ORCOD-IN de Grigny 2

Mémoire en réponse à l'avis de la MRAe

ORCOD-IN GRIGNY 2 à GRIGNY (91)

Compléments d'informations sur l'évaluation environnementale de l'ORCOD-IN Grigny 2 à Grigny (91)

Figure 2 : Mise à jour de l'OAP

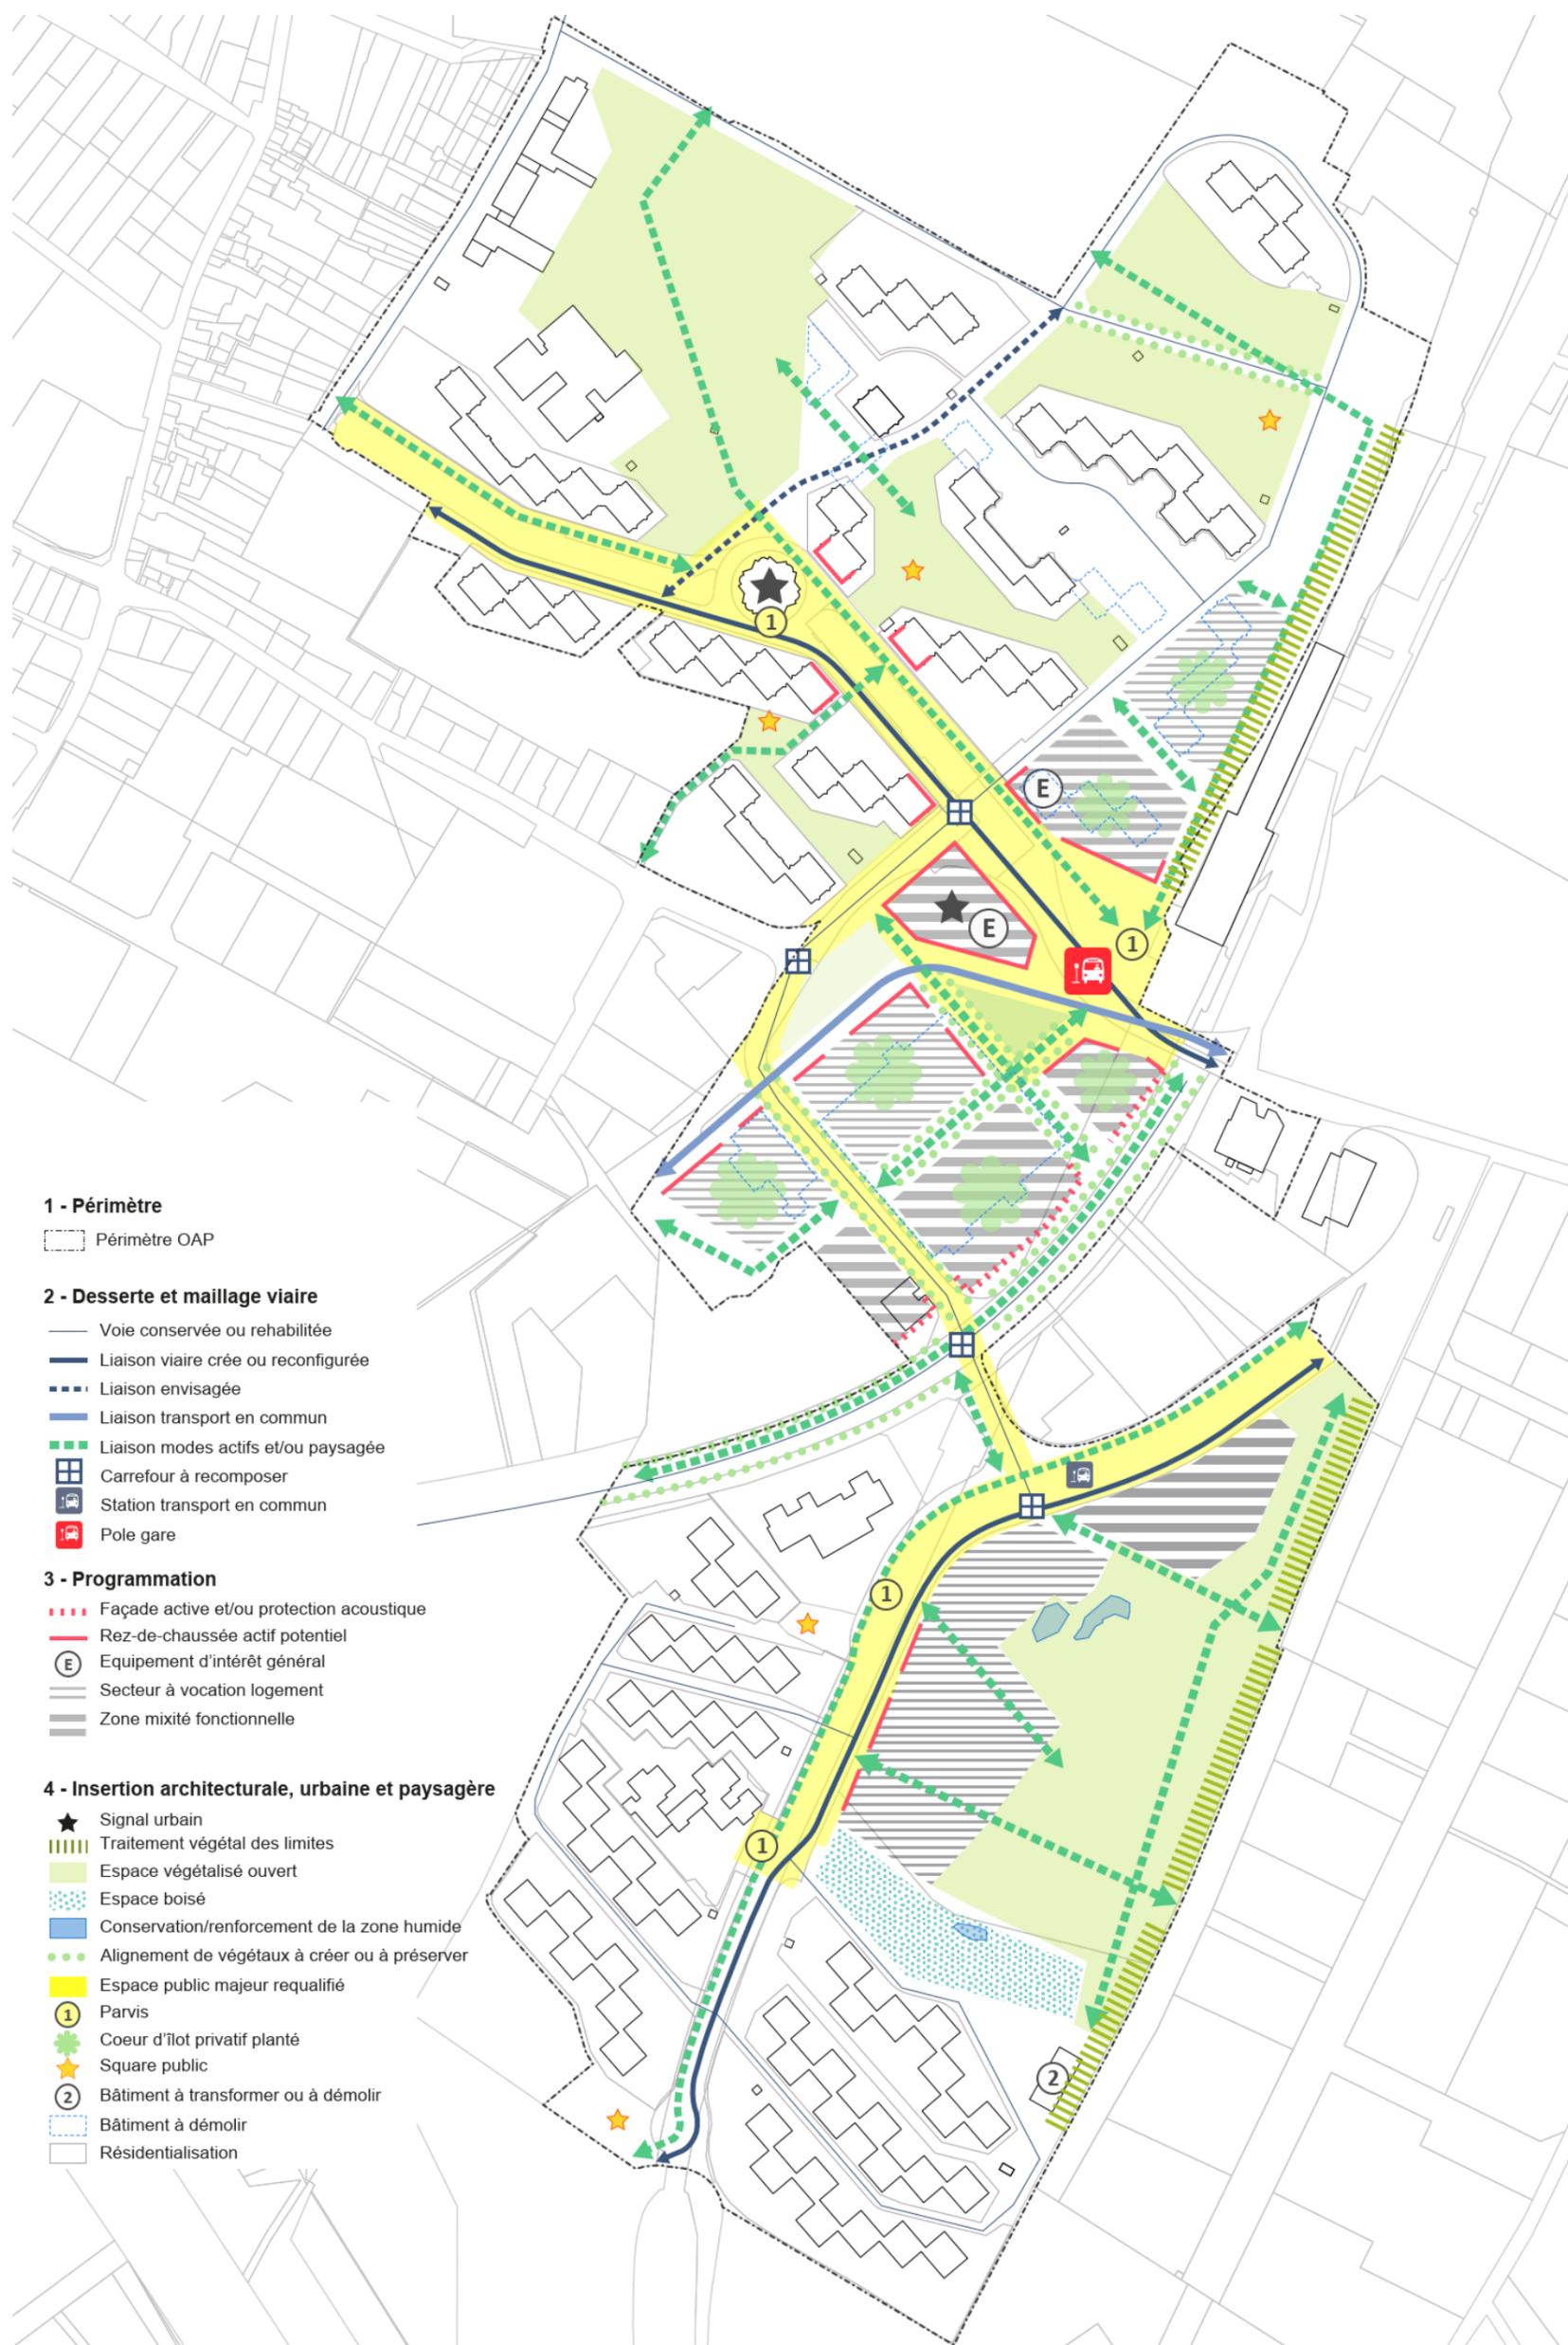
Recommandation 7 : L’Autorité environnementale recommande de vérifier la cohérence du schéma de l’OAP avec le plan de zonage en ce qui concerne la délimitation de la zone NS (secteur de la Folie) et de

Réponse à la recommandation 7 :

L’OAP ainsi que le plan de zonage du PLU ont été mis en cohérence, en prenant également en compte les zones humides identifiées, conformément à la méthodologie règlementaire, dans l’étude réalisée par EGIS le 23 mars 2023. Cette étude a été intégrée à l’évaluation environnementale de la mise en compatibilité du PLU de Grigny, en annexe.

Le plan de zonage a été mis en perspective par rapport aux trois zones humides identifiées :
